リサイクル燃料備蓄センター 使用済燃料貯蔵事業変更許可申請

新知見の反映について

令和4年7月6日
リサイクル燃料貯蔵株式会社

火山影響評価 (恵山火山地質図 (三浦ほか(2022)) 内容の反映) (コメント1回答)

恵山火山地質図(三浦ほか(2022))の既許可評価への影響

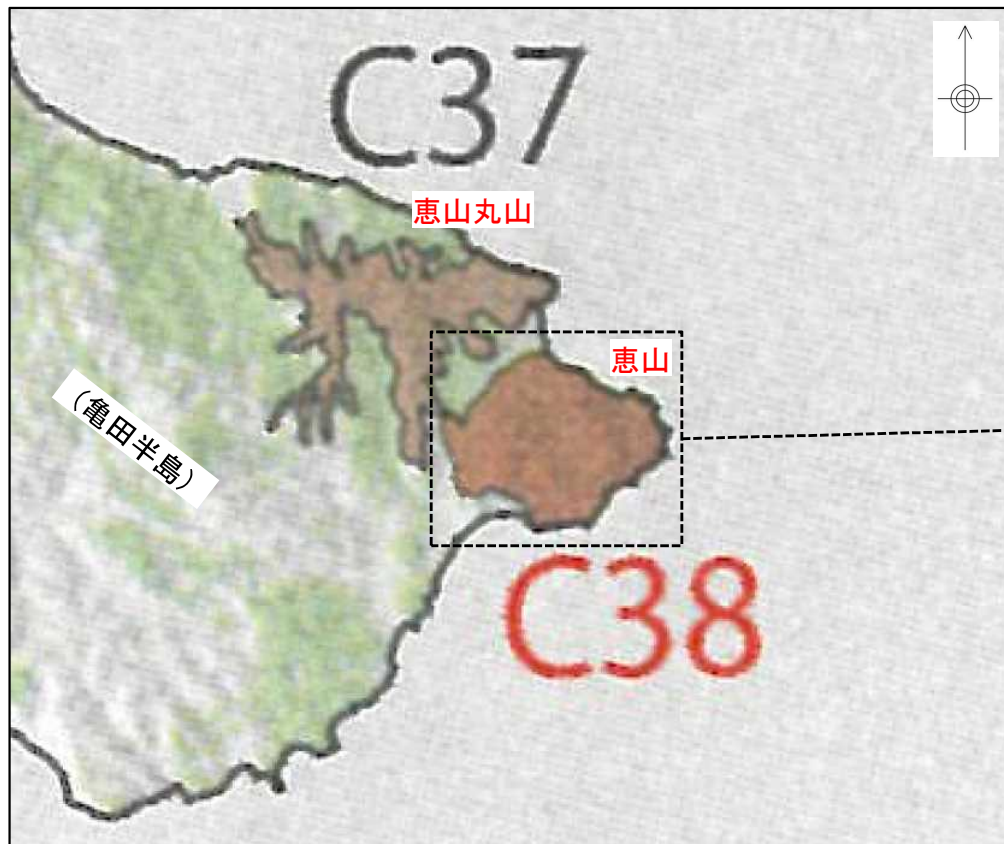
番号	項目	指摘日	コメント内容
1	火山	2022年 4月25日	令和4年3月25日に産業技術総合研究所地質調査総合センターより発行された恵山火山地質図の既許可評価への影響について説明すること。

- 恵山の活動履歴について、古い順に、後期更新世の活動を更新世活動期4から更新世活動期1、完新世の活動を完新世活動期とするとともに、主要噴出物ごとの年代、噴出量、噴出物の分布が示された。
- 約1万1千年前以降、現在までにかけて、比較的小さい噴火によると考えられる15層準の噴火堆積物を再定義。

- 既許可評価における恵山の活動年代に変更はなく、完新世に活動を行った火山であり、施設に影響を及ぼし得る火山であることに変更なし。
- 三浦ほか(2022)による恵山の全噴出物の分布は、日本の火山(第3版)(中野ほか編(2013))と大きな違いはなく、火砕物密度流が施設に影響を及ぼす可能性はないとした既許可評価に変更なし。
- 三浦ほか(2022)による恵山の全噴出量は、Miura et al.(2013)と大きな違いはなく、恵山における降下火砕物を伴う主要な火砕堆積物のうち既往最大は、既許可評価と同様に火砕堆積物1(EsHD1)であり、既許可評価において検討対象として選定した降下火砕物に変更なし。
